Bd.271.6.2021

ODPOWIEDZI NA ZAPYTANIA WYKONAWCÓW

„Wykonanie poliuretanowej nawierzchni bezpiecznej na płycie wielofunkcyjnego placu rekreacyjnego Centrum Rekreacji w Mietkowie”

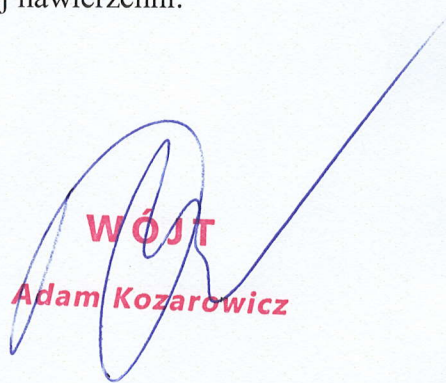
1. *Zgodnie z projektem nawierzchnia poliuretanowa ma zostać wykonana w systemie przepuszczalnym a jednocześnie w projekcie znajduje się informacja o warstwie uszczelniającej. Zaprojektowano nawierzchnię poliuretanową w systemie przepuszczalnym oraz podbudowę w systemie przepuszczalnym, dlatego wnosimy o rezygnację z warstwy uszczelniającej.*

Zamawiający informuje że rezygnuje z warstwy uszczelniającej zgodnie z propozycją wykonawcy.

- 1) poprawiony przez projektanta opis techniczny,
- 2) poprawiony przez projektanta rysunek 2 -warstwy projektowanej nawierzchni.
